Statsforvalteren i Vestfold og Telemark

Søknad om tillatelse etter forurensningsloven - Gromstul datalagringscenter - WS Computing AS - Supplerende opplysninger

Svarbrev til Statsforvalter - Luftforurensning

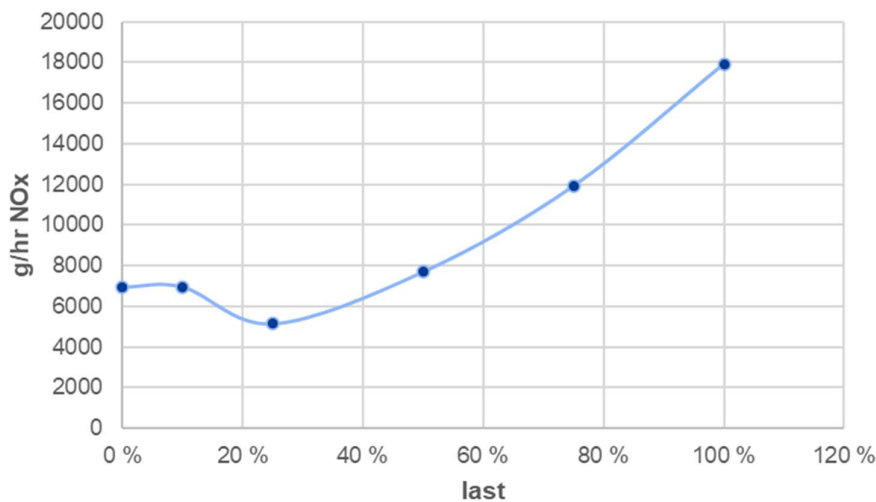
Det må fremkomme hva utslippene til luft er totalt og per aggregat ved ulik last% og ulike testprogram gjennom året. Vi ber om opplysninger om hva utslippene utgjør i kg/år og kg/t samlet og per aggregat.

Tabellen viser beregnet utslipp i kg/år og kg/t både per aggregat og for samtlige aggregater. Alle beregninger er ved 100 % last da det ses på som mest risikokonservativt å benytte 100 % last.
